Keuringsverslag van een elektrische laagspanning- en zeer lage spanningsinstallatie

NIET CONFORM

Datum keuring: 13/02/2025

Antoon de Lalaingstraat

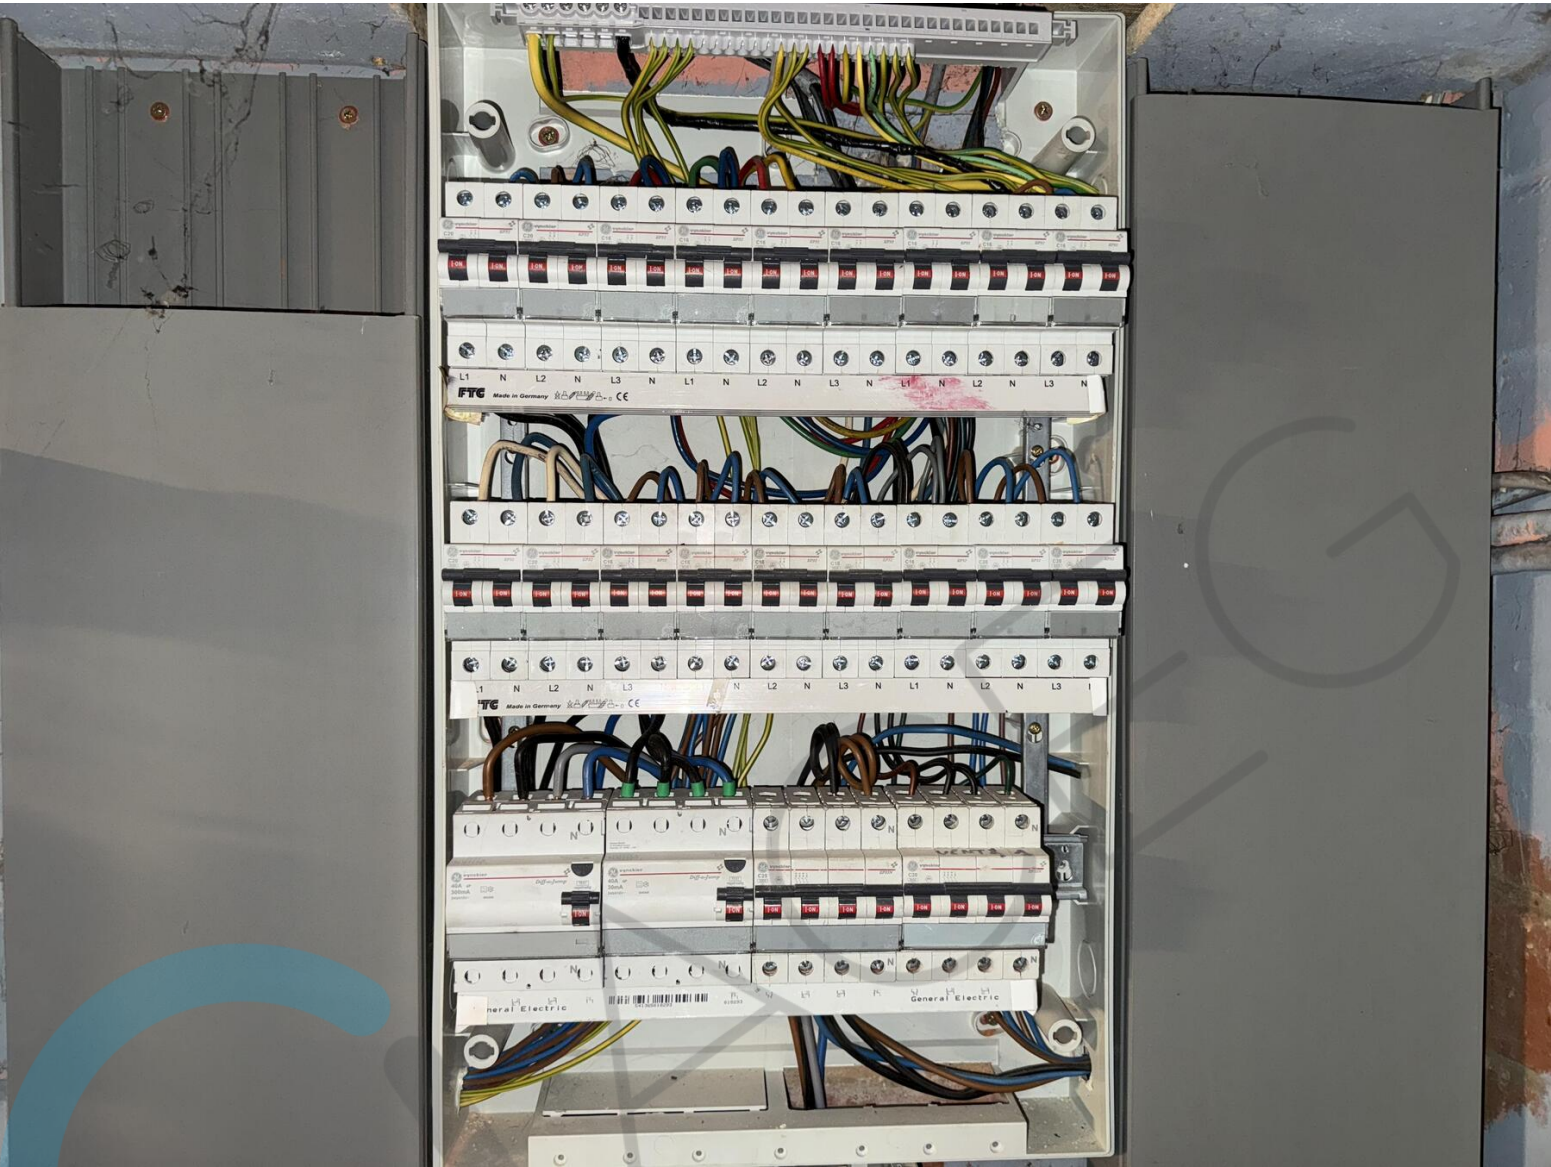
Geen kinderveiligheid

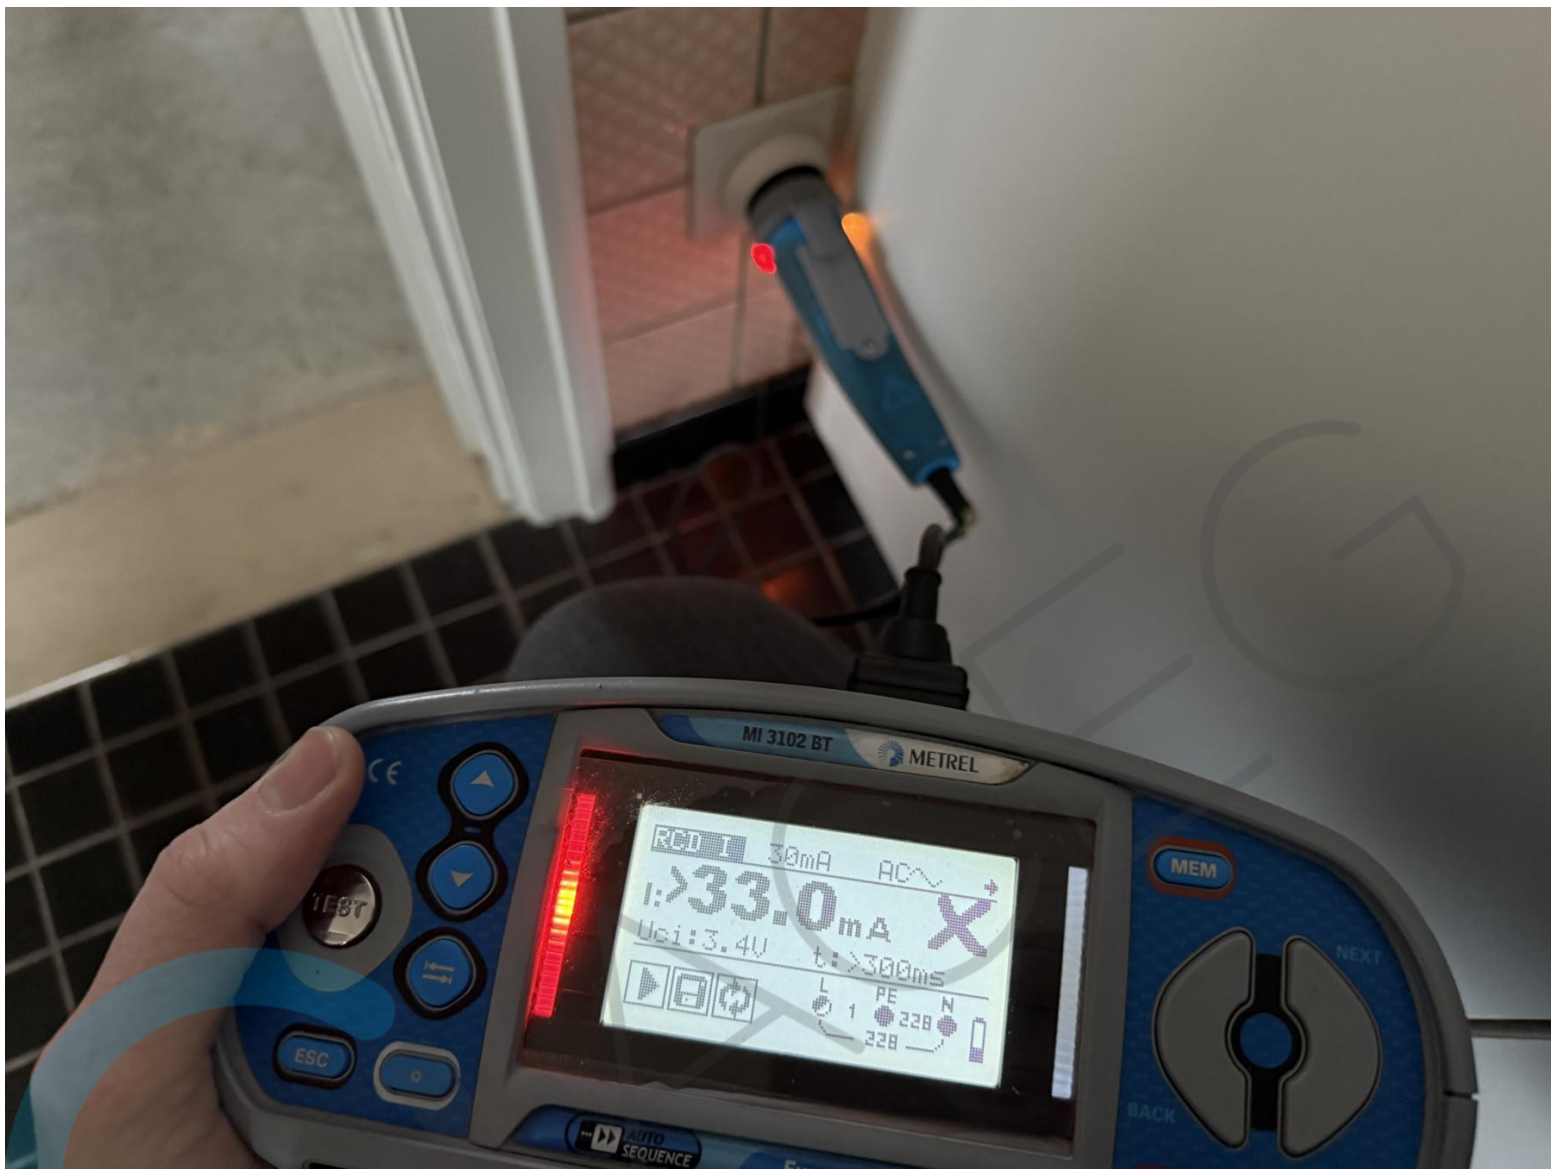
Verlies achter de automaat dat uit staat

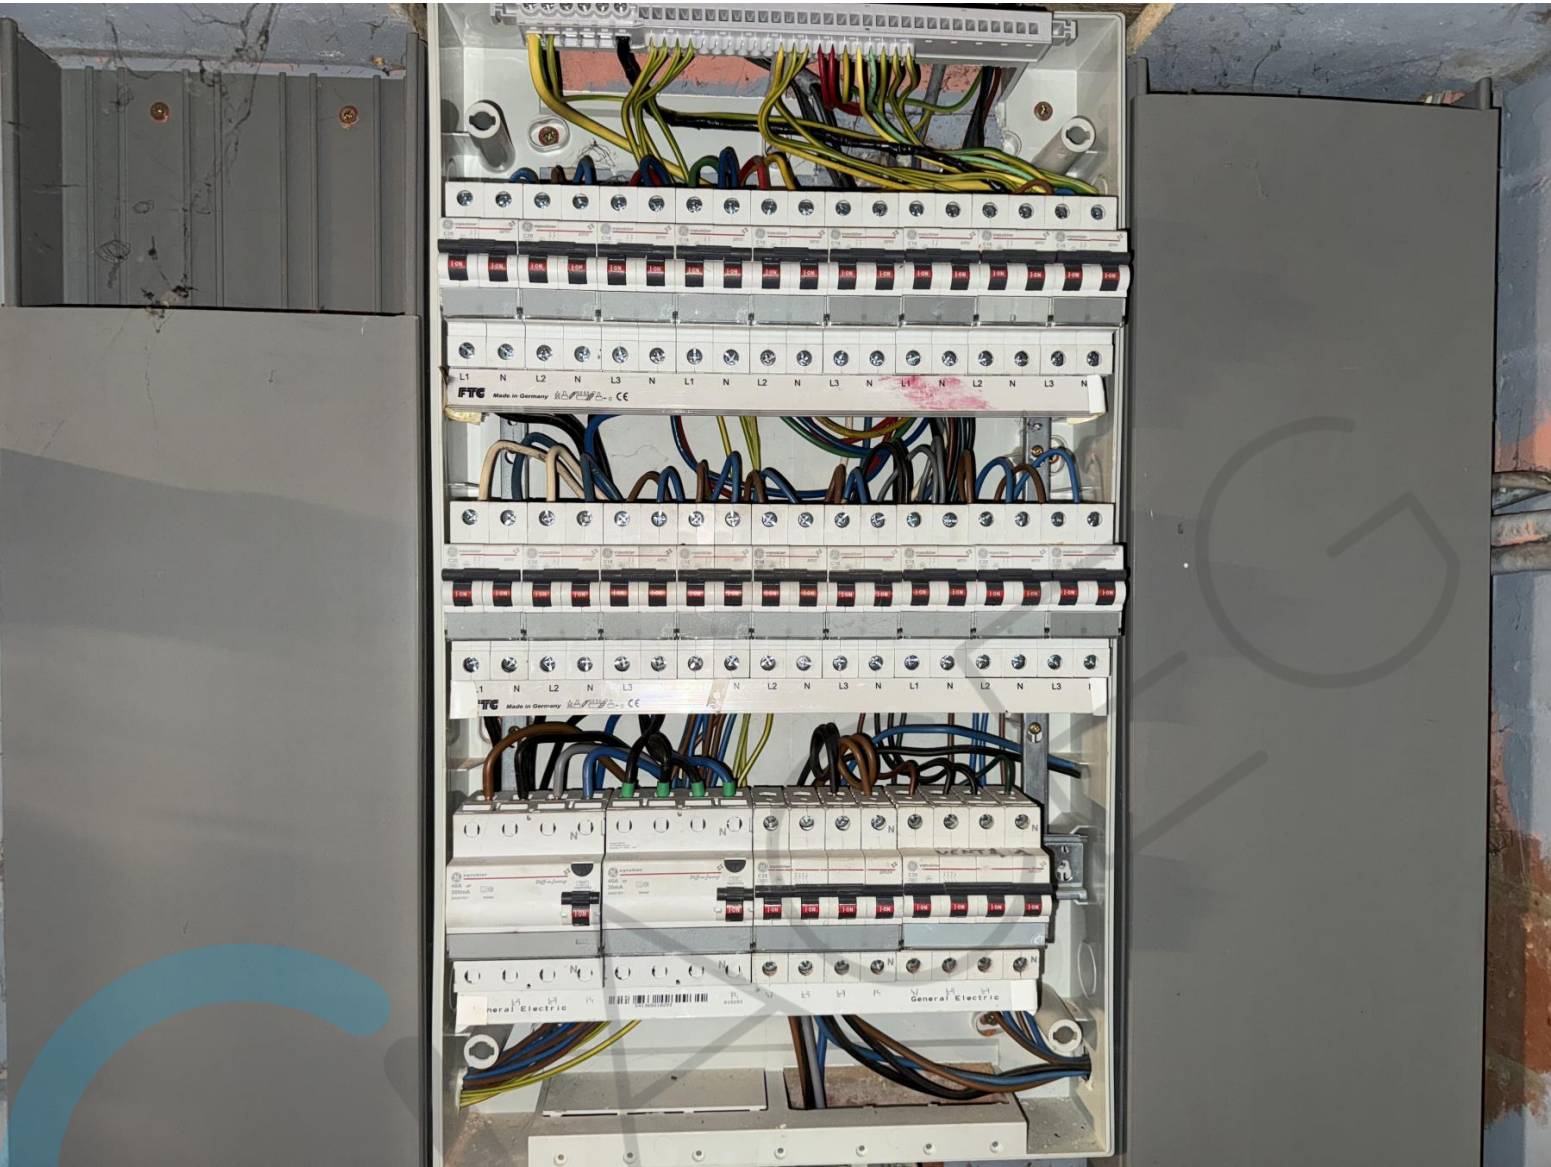
Geen aarding bij stopcontact met aardingspen
